改善箇所説明図

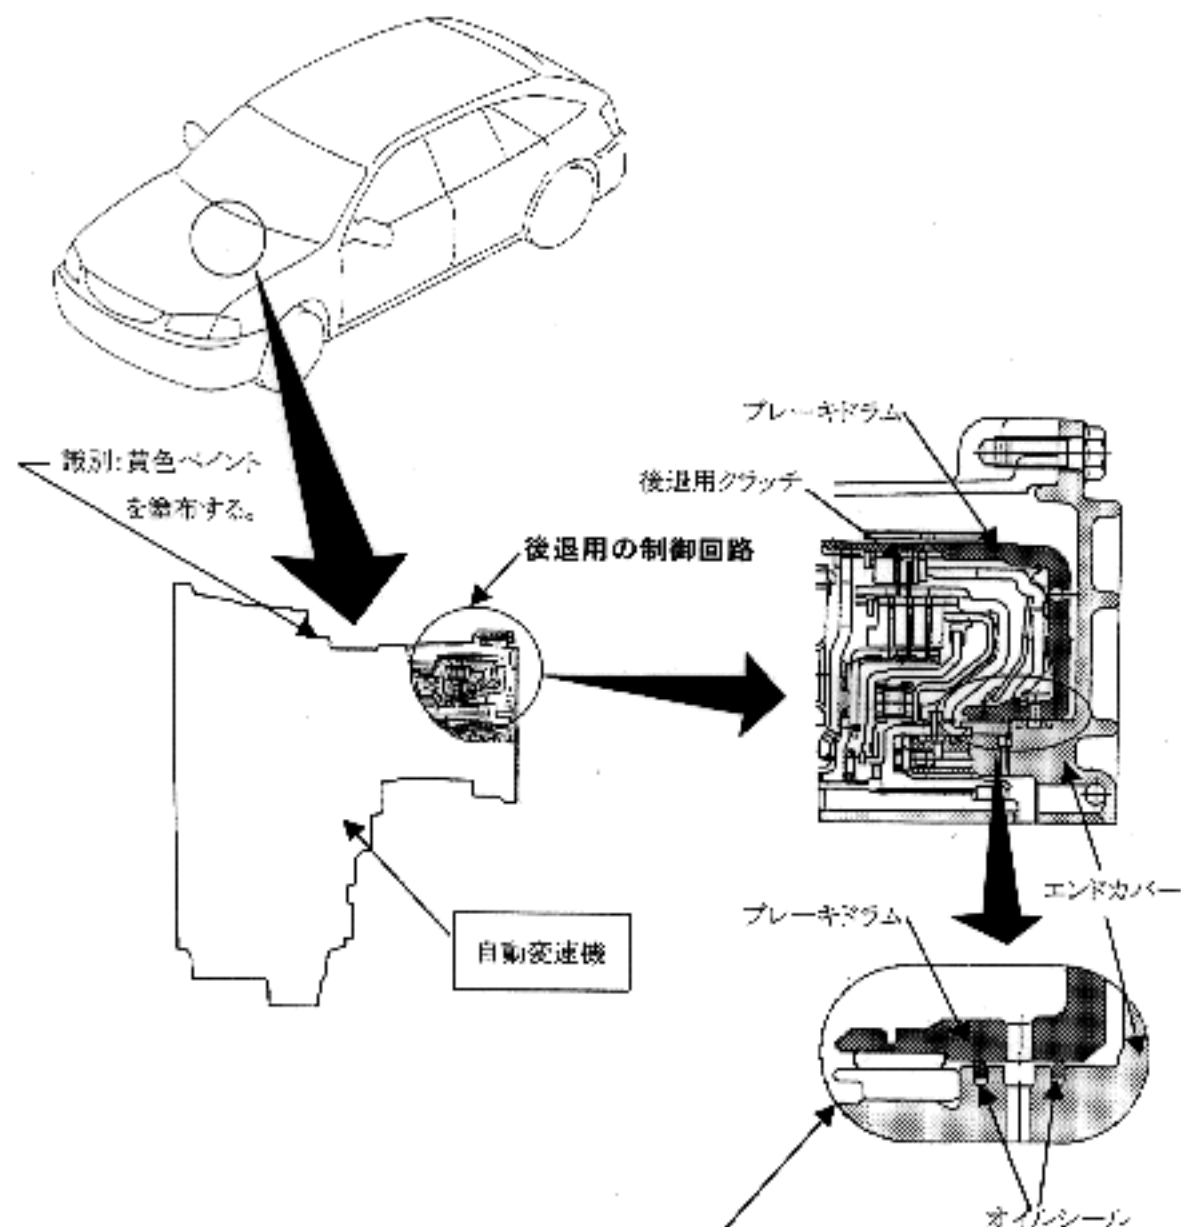
基準不適合発生箇所

前輪駆動車の自動変速機において、当該自動変速機内部の部品に加工不良のものがあり、そのままの状態で使用を続けると、後退用の制御回路から油圧がもれて、最悪の場合、後退走行ができなくなるおそれがある。

改善の内容

全車同、当該自動変速機を良品と交換する。
